Title		
Size	Number	Revision
A3		
Date:	2018/6/28	Sheet of
File:	D:\Proj_PCB\MAIN RT1052.SchDoc	Drawn By:

Title		
Size	Number	Revision
A3		
Date:	2018/6/28	Sheet of
File:	D:\Proj_PCB\...\OctaFlash_MX25UM.Sch	Drawn By:

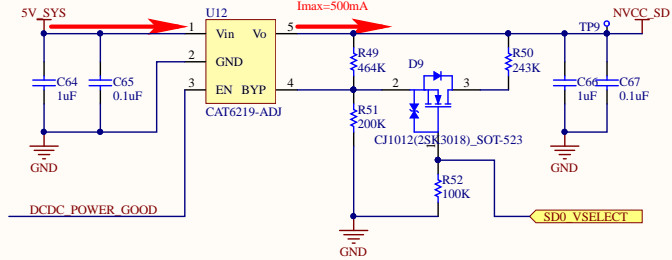
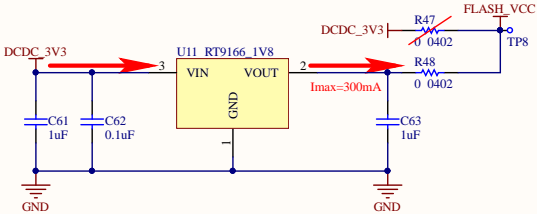
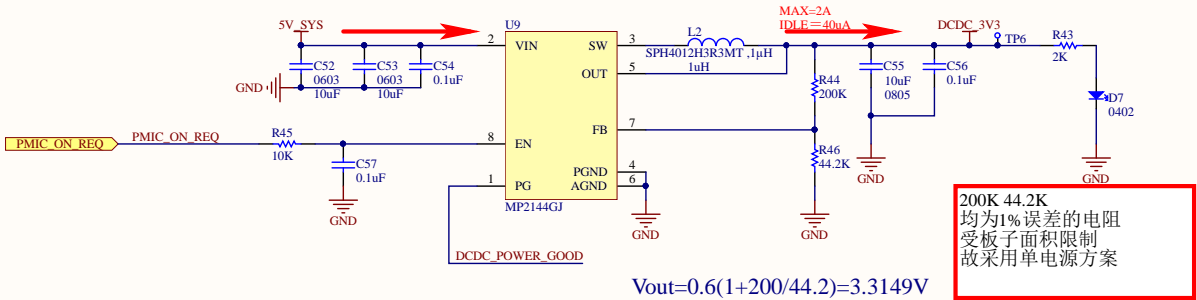
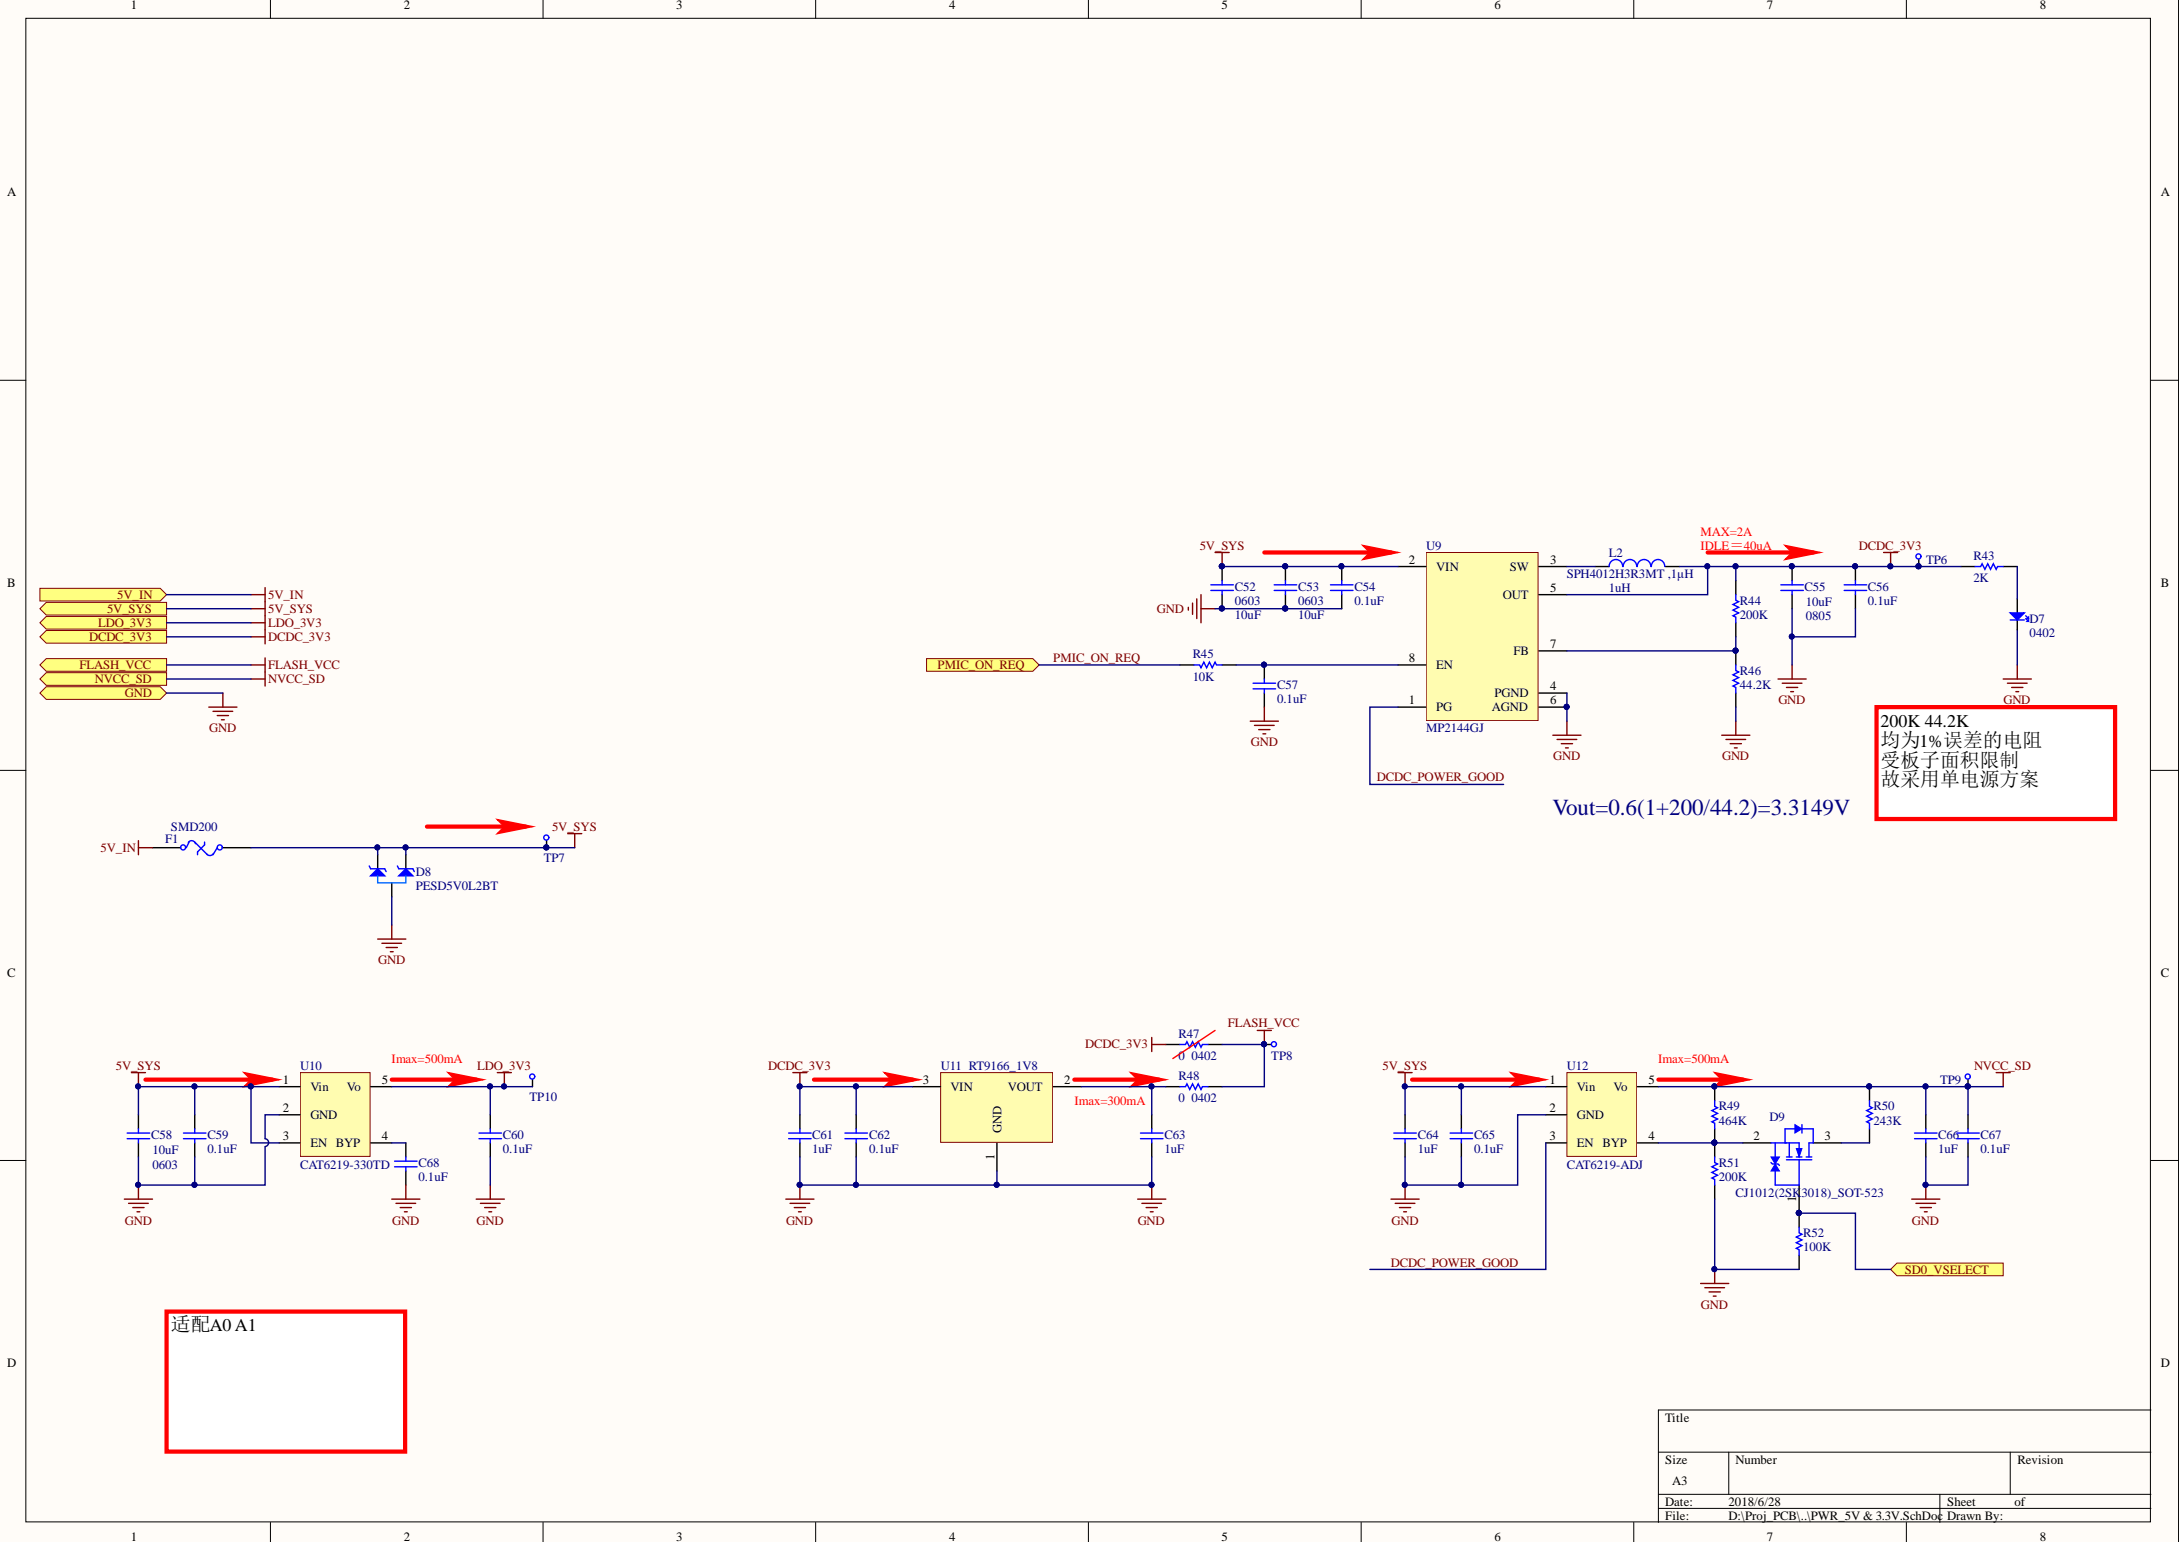
使用hyperflash
注意此时电压为1V8, octa-f
lash完全兼容, 需要注意ota
flash管脚对应问题:ecs#
DQS问题 章北海的水滴

Title		
Size	Number	Revision
A3		
Date:	2018/6/28	Sheet of
File:	D:\Proj_PCB\...\PWR_5V & 3.3V.SchDot Drawn By:

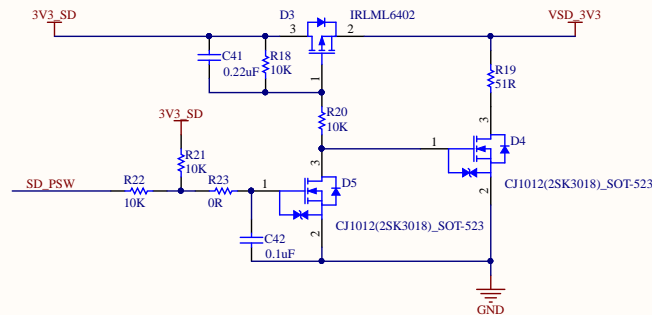
适配A0 A1

Title		
Size	Number	Revision
A3		
Date:	2018/6/28	Sheet of
File:	D:\Proj_PCB\RT1052_V2\SD_CARD_Sch	Down By:

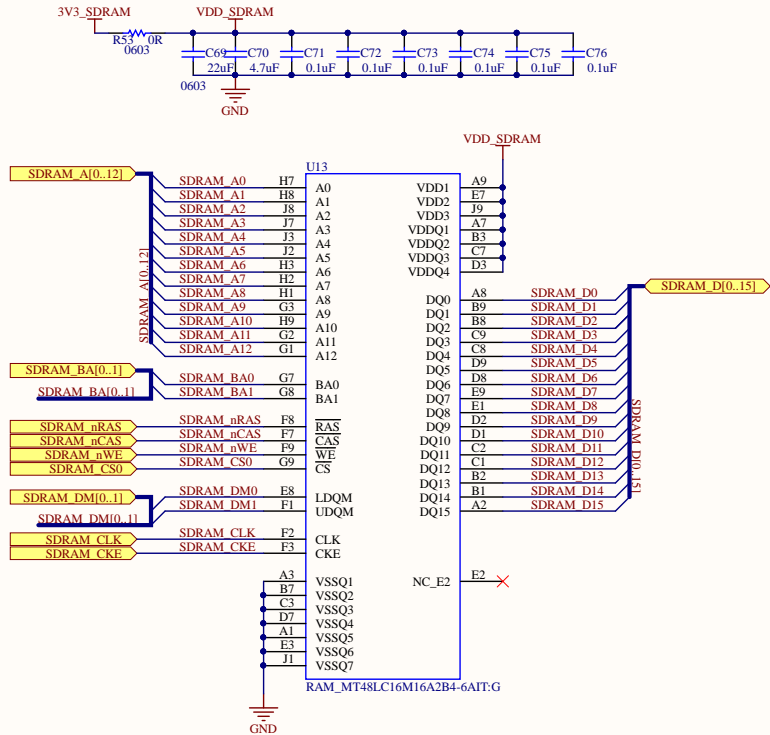
部分器件可以删减，在RT
PWR中也出现此MOS
方向相反需要确认一下
